COMUNE DI **BAONE**

**SEGALAZIONI - PROPOSTE DI VARIANTE AL
PIANO AMBIENTALE DEI COLLI EUGANEI
PERIMETRAZIONE DELLA ZUC
SUL TERRITORIO DI BAONE
Calaone – via Papafave**

GIUGNO 2020

Estratto P.A. evidenziata la modifica

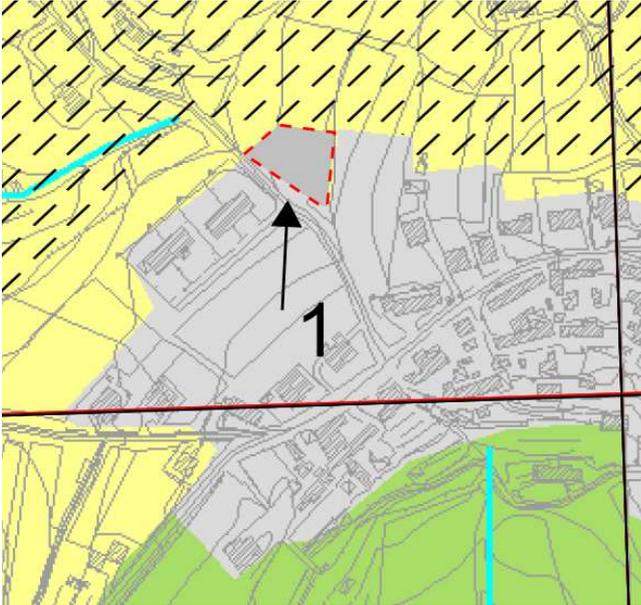
1 . appare opportuno ricucire il disegno della ZUC lungo via Papafave, al fine di ricavare un lotto ad edificazione diretta (mc 800, mq 900), Pertanto se ne richiede il riconoscimento come Zona di Urbanizzazione Controllata.
